製造販売元：株式会社カネカ  
販売元：株式会社カネカメディックス

## エレクトロ デタッチ ジェネレーター v4 仕様変更のお知らせ

エレクトロ デタッチ ジェネレーター v4（EDG v4）

1) 対極板アダプター (EDGv4 アースクリップへの接続側)

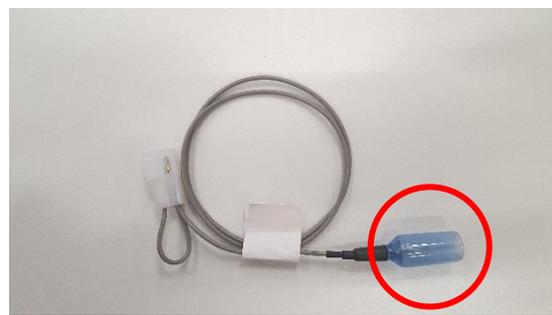
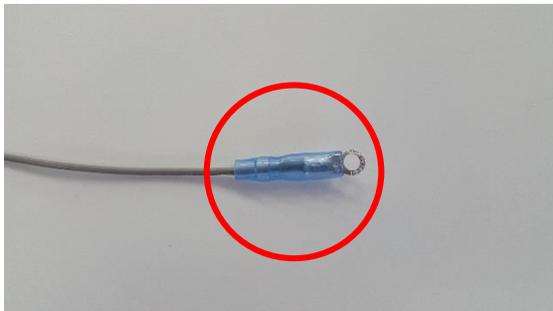
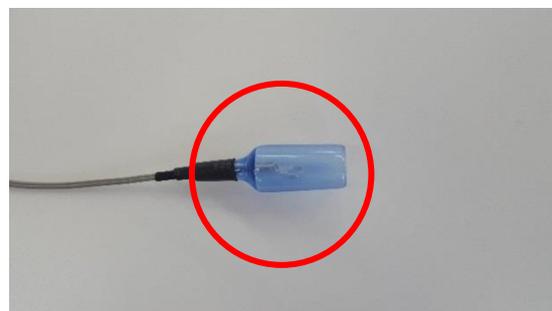
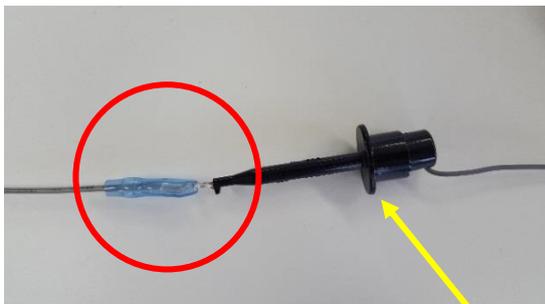
1) 対極板アダプター

医療機器の電気製品安全基準「JIS T 0601-1 : 2012」に対応するため

<EDG v4 アースクリップとの接続形態>

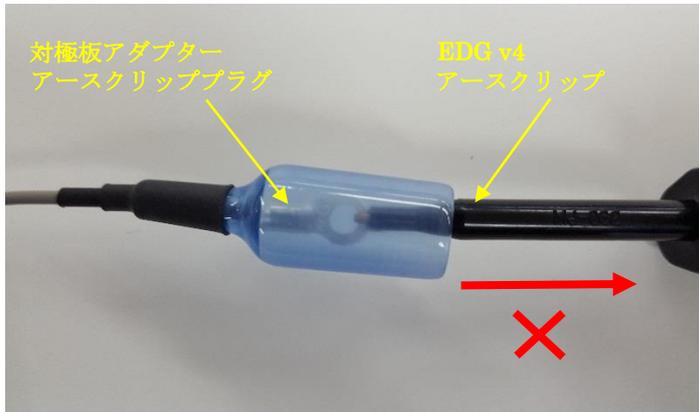
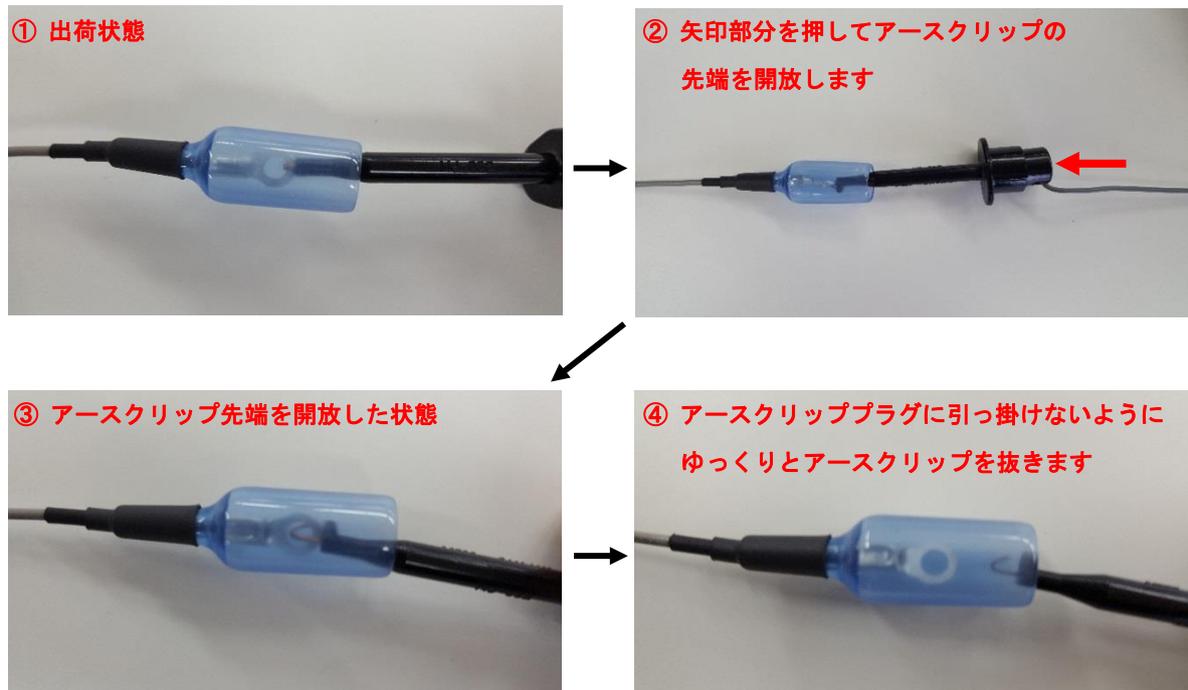
- ※ 対極板アダプターは、EDG v4 のアースクリップに接続して出荷いたします。  
対極板アダプターが不要の場合は、対極板アダプターを取り外してください。  
その際、EDG v4 のアースクリップ先端を変形させないようにご注意ください。

EDG v4 のアースクリップを対極板アダプターのアースクリッププラグに掛けたままアースクリップを引くとアースクリップ先端の変形の原因になりますので、ご注意ください。

2) 包装箱

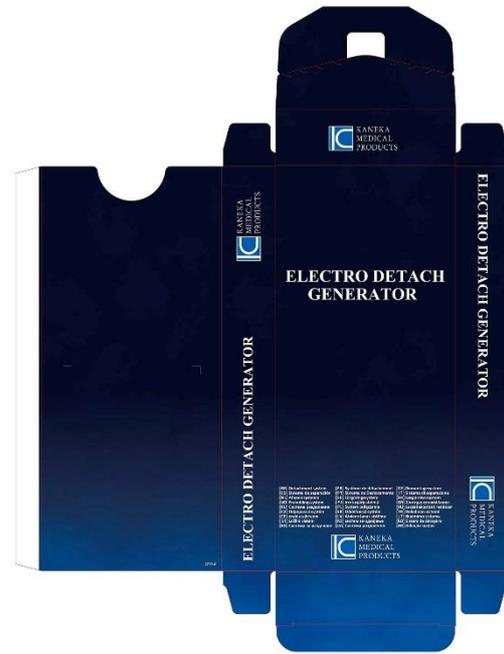
2) 包装箱

国内用と輸出用の箱を統一するため
